ANLAGE 1 zur Vorlage Nr. 003/21

Bebauungsplan Nr. 145

Kennwort: "Golfplatz Mesum – Gut Winterbrock", der Stadt Rheine

I. Abwägungsbeschluss

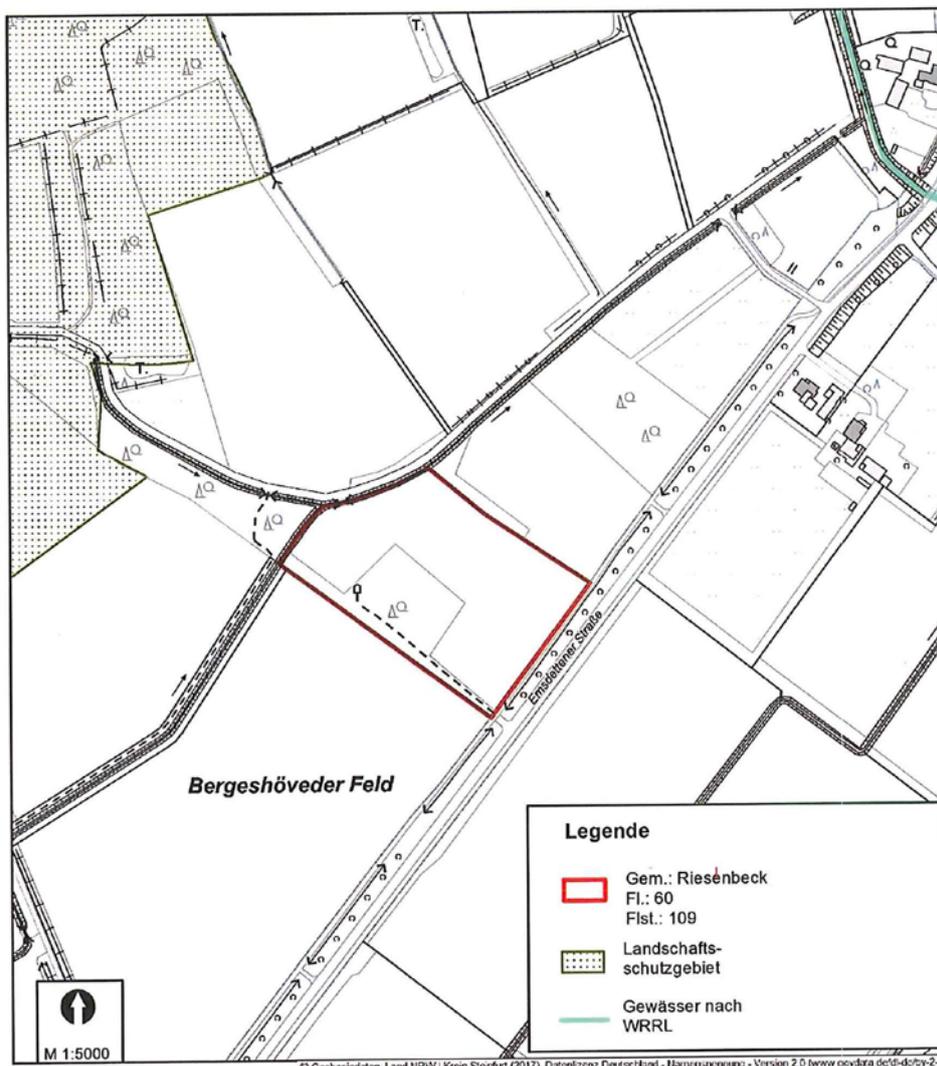
Im Artenschutzgutachten ist beschrieben, dass im Plangebiet befindliche Hecke ein möglicher Winterlebensraum für Amphibien (Teichmolch und Erdkröte) darstellt. Diese Arten sind nach der Bundesartenschutzverordnung besonders geschützt. Um eine Tötung der Tiere zu vermeiden, ist lediglich das auf den Stock setzen der Hecke in dem Zeitraum 01. Oktober bis 28. Februar zulässig. Die Entfernung der Stammbasis und des Wurzelbereichs ist nur außerhalb der Winterruhe der Amphibien, in dem Zeitraum Anfang Mai bis Ende September, zulässig.

Der Hinweis zur Entfernung und auf den Stock setzen der im Planbereich befindlichen Hecken wurde im Artenschutzgutachten mit aufgenommen.
